Objet : Inondations - notre courrier du 16/05/2013 (annexe 1) - votre réponse du 03/07/2013 (annexe 2)

Tubize, le 28/07/2013

Objet : SOS Inondations TUBIZE - lettre du 16 mai 2013

Objet : Etude de faisabilité d'un by-pass à l'exutoire du Hain.

Photo 1 – Mesure du gabarit du pont à hauteur de l'arsenal des pompiers (+ ou – 27,92 M2)
24.04.2013 12:19

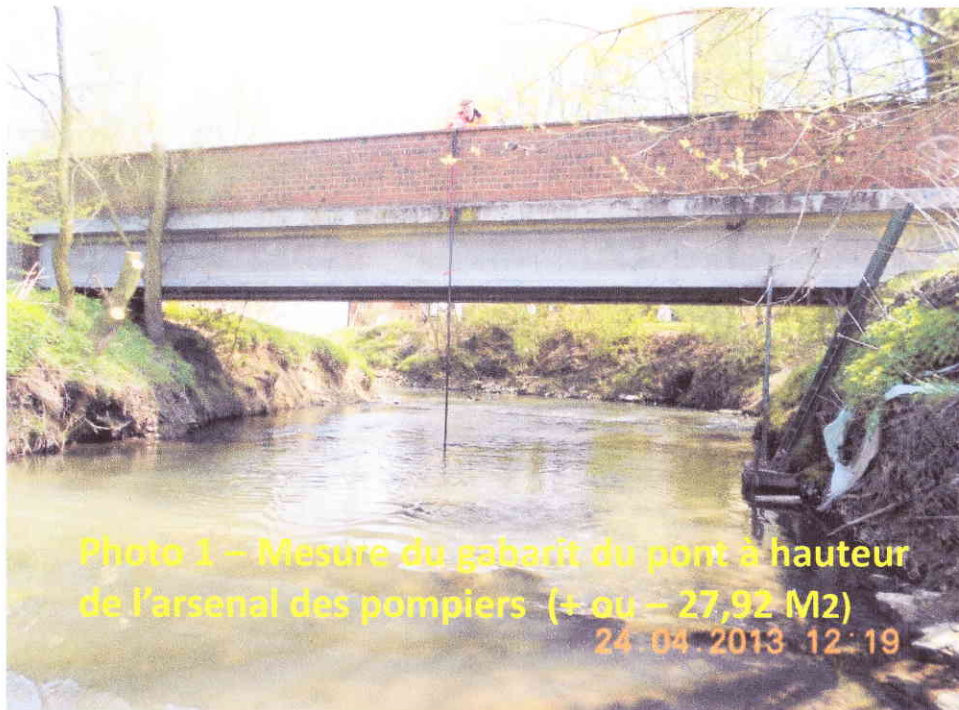
Les valeurs que nous avons relevées sont sensiblement identiques au dernier relevé topographique de 2012. La seule différence concerne le gabarit du pont de la caserne des pompiers. Il est d'un quart inférieur aux 36.79 m² mentionnés. En effet, il n'est pas dégagé complètement comme l'est le pont de la rue des frères Vanbellinghen (pont d'Ophain). (voir photo 1)

Comme le gabarit nécessaire pour faire passer 50 m³/sec est de l'ordre de 45 m², nous considérons que la Senne ne peut pas s'écouler comme annoncé par le SPW- DGO3 à 50 m³/sec dans la commune.

Par ailleurs, les débordements au droit du pont de la caserne des pompiers posent directement problème car ce pont est situé à hauteur de la caserne et de la rue Ferrer. En visionnant la photo 2, vous constaterez que lors de l'alerte de crue du 23/12/2012, ce pont était quasiment à saturation alors que le débit mesuré à la caserne était de 29 m³/sec.

Le gabarit nécessaire pour faire passer un débit de 50 m³/sec est de l'ordre de 45 m².
Le pont de la caserne des pompiers a une largeur de 16.5 m ; le pont Vanbellinghen a une largeur de 8m ; dès lors pour un même débit, le passage libre sous le tablier du pont de la caserne des pompiers sera toujours plus réduit que celui du pont Vanbellinghen. Le pont qui fait obstruction est le dernier ancien pont dans le site Fabelta qui sera démonté après la réalisation du nouveau pont communal.

Par ailleurs, le débordement au droit du pont de la caserne des pompiers ne pose pas de problème directement car il est situé dans la zone inondable de la Prairie des Angles.

Photo 3 – Lit de la Senne envasé juste en amont du Pont Scandiano. Cet endroit doit être dévasé pour augmenter les capacités de passage

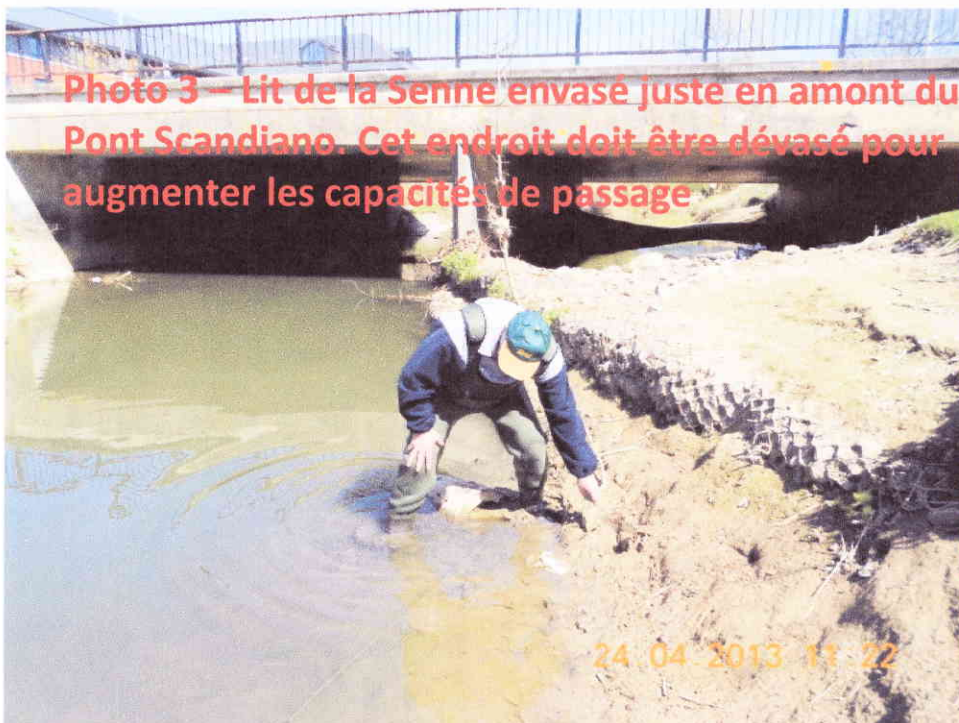
C'est suite à nos observations (photo 3) que nous estimons nécessaire de curer la Senne sous le pont de Scandiano. Nous ne sommes absolument pas convaincus d'un bon autocurage. En effet, munis de

cuissardes nous avons essayé d'entrer dans le lit de la rivière, quelques mètres en amont du pont. Nous n'avons osé faire qu'un pas car nous nous enfoncions dans la vase profondément et immédiatement. Et il était très difficile de retirer notre jambe de cette vase qui dégazeait en plus des bulles de gaz... Il est donc important de curer sous le pont Scandiano, à la fois pour maintenir le gabarit du pont, mais également pour éviter des débordements plus rapides vers l'avenue Scandiano et le Boulevard Georges Deryck. D'autres endroits doivent également être dévasés, nous pouvons aller avec vous, en enfilant nos bottes, vous monter ces endroits. (ex. juste en amont du pont d'Ophain)

Pourriez-vous nous confirmer que le dévasement au pont Scandiano est une absolue nécessité ? (voir photo 3). D'autres endroits doivent également être dévasés, nous pouvons aller avec vous, en enfilant nos bottes, vous montrer ces endroits.

Le curage du pont Scandiano n'a jamais été programmé et n'est pas une nécessité ; on ne sait pas d'où SOS Inondations tient cette information erronée. En effet, le pertuis de

droite a été réduit en remontant par un lit de gabions son radier de façon à laisser passer en temps normal le flux par le pertuis de gauche et assurer un autocurage de celui-ci pour éviter son envasement; par ailleurs, le pont d'un gabarit total de près de 42 m² ne doit pas être augmenté car il permet, étant donné sa position à l'aval, de retenir les plus hautes eaux dans la zone inondable de la Prairie des Angles.

1) Alerte de crue du 23/12/2012, débit maximum + ou - 29 M3/S

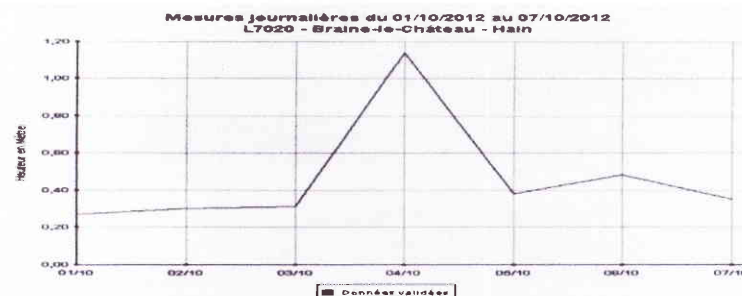
Le débit maximum constaté au graphe à l'arsenal des pompiers de Tubize (SETHY) était de + ou – 29 M3/S (voir photo 1 en annexe)

Après avoir visionné la photo 2 prise au pont de l'arsenal des pompiers, alors que le débit mesuré était de 29 M3/S, pourriez-vous nous confirmer que ce pont ne peut accepter 50 M3/S ?

4) Lors des inondations du 04/10/2012 à Clabecq, le débit maximum a été de 7,80 M3/S, pas de quoi expliquer ces inondations !!!!!

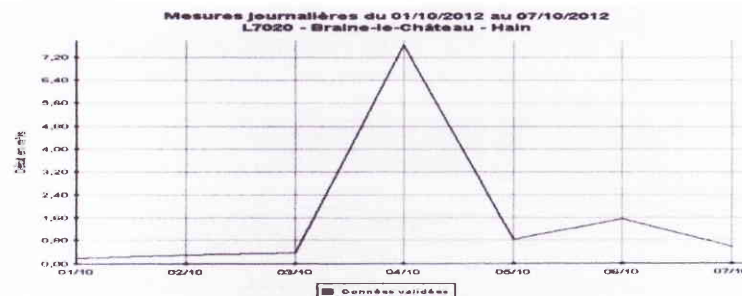
-Nous nous permettons de revenir sur les inondations du 04/10/2012 au lieu-dit : 45 et au Rogissart. Le débit maximum constaté au graphe de Braine-le Château (AQUALIM) était de + ou - 7,80 M3/S. Comme ce débit ne peut entraîner aucune inondation, nous vous demandons ce qui a pu la causer ?

Nous nous permettons de revenir sur les inondations du 04/10/2012 au lieu-dit : 45 et au Rogissart. Le débit maximum constaté au graphe de Braine-le Château (AQUALIM) était de + ou - 7,80 M3/S (voir photo 4 en annexe). Vous conviendrez avec nous que ce n'est pas ce débit de 7,80 M3 qui a pu engendrer une telle inondation à Clabecq. Un autre élément a dû jouer et nous pensons au rejet de la station d'épuration, nous proposons donc d'installer un équipement de mesure (limnimètre) juste après le rejet de la station d'épuration. Une chose est certaine, si aucune mesure d'importance n'est prise rapidement, le pire est à craindre pour l'avenir, nous retenons la solution évoquée lors du conseil communal du 17/12/2012 par l'échevin des inondations, à savoir : l'aménagement d'un by-pass à Clabecq et pourquoi pas un by-pass à hauteur du 1^{er} pont de la rue des Combattants. (comme à Ripain). Pourriez-vous nous dire si ces solutions ont été retenues ?
